# 검 토 의 견 서

공 사 명	남부순환로(개봉1동사거리주변)평탄화공사		
검토건명	L형측구 및 보도 차량진출입로 관급자재 변경 실정보고		
관련문서	삼일(남부)제2018-084호(2018.04.02)	작성자	구 자 룡 (인)
검토일자	2018. 04. 02. ~ 2018. 04. 05.	확인자	이 영 모 (인)

□ 관련 근거

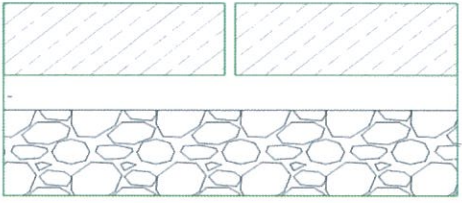
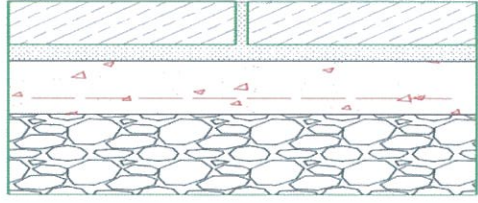
- 1) L형측구 레미콘 규격변경(25-21-8 ⇒ 25-24-12) 사유
  - 『도로 L형 측구 품질 향상 방안(2014.06)』, 『도로측구 시공관리 계획(2014.09)』에 따라 L형측구 품질향상을 위해 레미콘 규격 변경하여 시공하고자 함.
- 2) 보도 차량진출입로 관급자재(레미콘) 변경사유
  - 『서울특별시 보도공사 설계 시공 매뉴얼』의 보도 차량진출입로 설치규정에 따라 단면변경이 요구되어 관급자재(레미콘)를 추가 구입하고자 함.

- 『도로 L형 측구 품질 향상 방안』 도시철도토목부-6449호(2014.6.16.)
- 『도로측구 시공관리 계획』 토목부-17201호(2014.9.3.)(행정2부시장 방침 제254호)
- 『서울특별시 보도공사 설계 시공 매뉴얼』 P.137 <표1> 차량진출입로 표준도

- 「남부순환로(개봉1동사거리주변)평탄화공사」 시행중 『서울특별시 보도공사 설계 시공 매뉴얼』 및 『도로측구 시공관리 계획』에 따라 관급자재의 규격 및 수량을 변경함이 타당하며,
- 증액되는 관급자재비 15,005천원에 대하여 추후 설계변경에 반영하고자 함.
